改善箇所説明図

②燃料フィルター

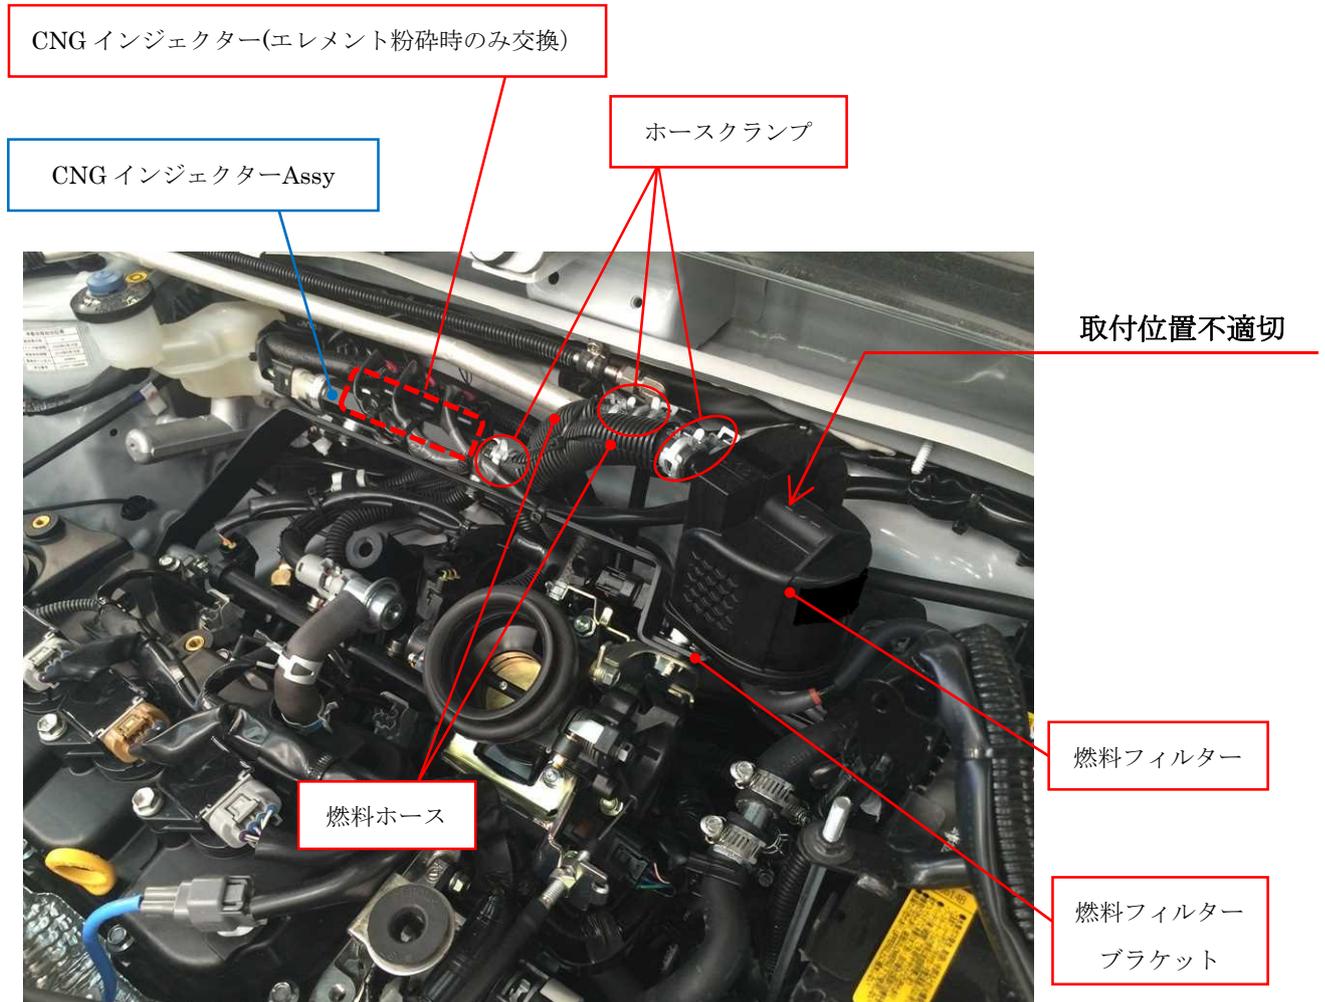
天然ガス/ガソリン併用仕様に改造した車両において、燃料フィルターの取付位置が不適切なため、エンジン共振により燃料フィルターのエレメントが粉砕するものがある。そのため、そのまま使用を続けると、その粉体がCNGインジェクターを塞いでエンジンに燃料が供給されにくくなり、警告灯が点灯してエンジン不調となり、最悪の場合、エンジンが停止するおそれがある。

全車両、燃料フィルターブラケットの取付けをエンジンルーム内フレーム部に変更するとともに、燃料フィルター、フィルター接続のホース及びホースクランプを新品に交換する。

また、エレメントの粉砕が確認された車両については、CNGインジェクターAssyを分解し燃料通路の清掃を行い、CNGインジェクターを新品に交換する。
